**Conseil économique et social**

Commission économique pour l'Europe**Comité des transports intérieurs****Forum mondial de l'harmonisation
des Règlements concernant les véhicules****Groupe de travail de la sécurité passive****Cinquante-deuxième session**

Règlement n° 29 (Cabines des véhicules utilitaires)**Proposition de complément 2 à la série 02 d'amendements
et de complément 1 à la série 03 d'amendements****Communication de l'expert de l'Allemagne***

Annexe 3, appendice 2,

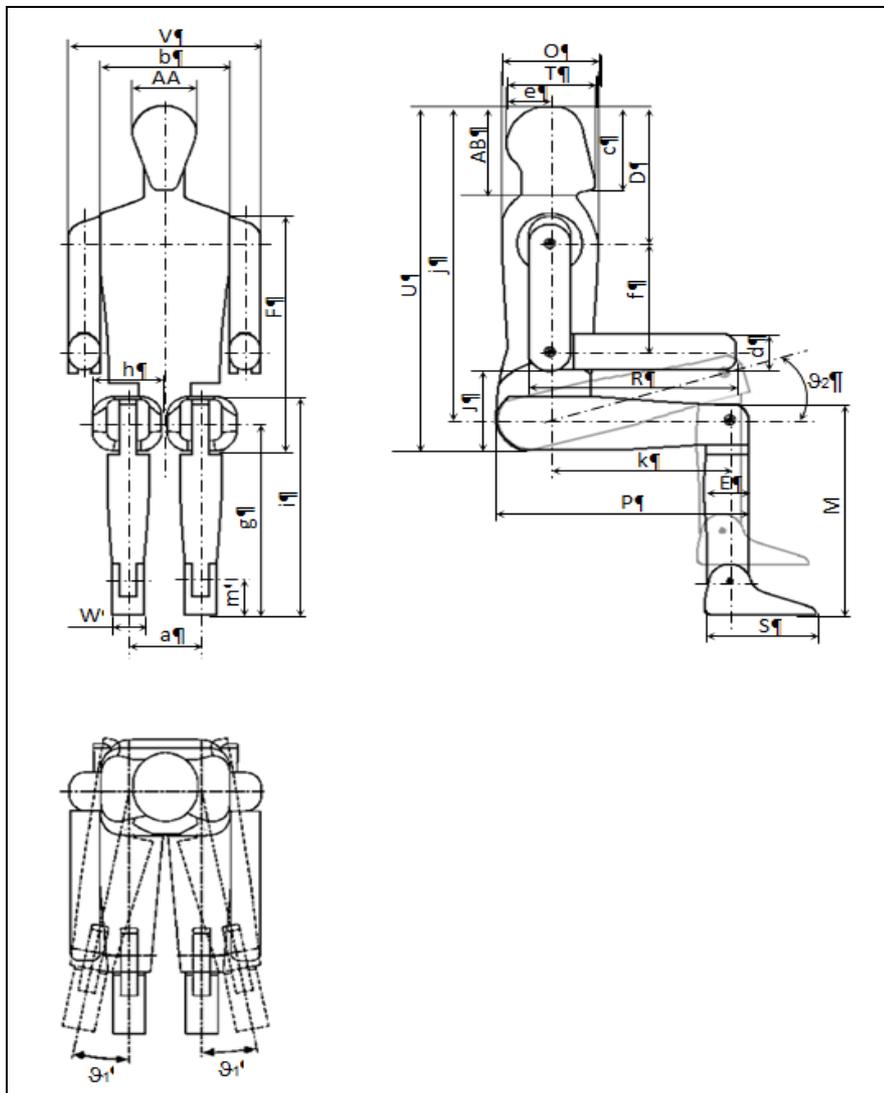
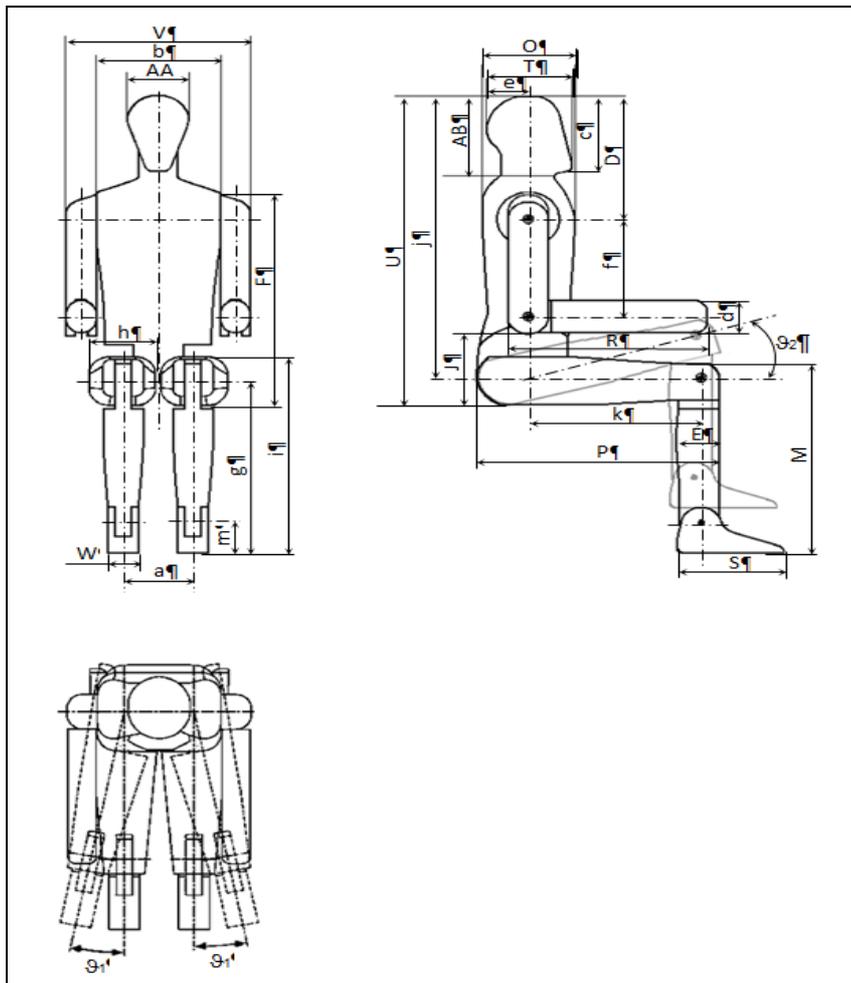
Figure, modifier comme suit:

Tableau, modifier comme suit:

ϑ_1	Rotation latérale des jambes	20°
ϑ_2	Rotation des jambes vers le haut	[45°]

1. Dans certaines cabines, la position de conduite est conçue de telle sorte que les pédales sont situées de part et d'autre de la colonne de direction, de sorte que la position du mannequin ne correspond pas à la position réelle du conducteur; pour pallier cet inconvénient, les jambes du mannequin doivent pouvoir être déplacées latéralement.

2. En outre, le plancher de la place assise située entre celle du conducteur et celle du passager est quelquefois surélevé à cause du tunnel qui abrite le moteur. Là encore, le mannequin ne peut pas être placé dans une position correspondant à celle d'un occupant. Il faut donc pouvoir déplacer les jambes du mannequin vers le haut, ce qui suppose un second angle de rotation, dont la valeur est provisoirement placée entre crochets. Le symbole ϑ_1 représente l'angle de rotation latérale et ϑ_2 l'angle de rotation vers le haut.
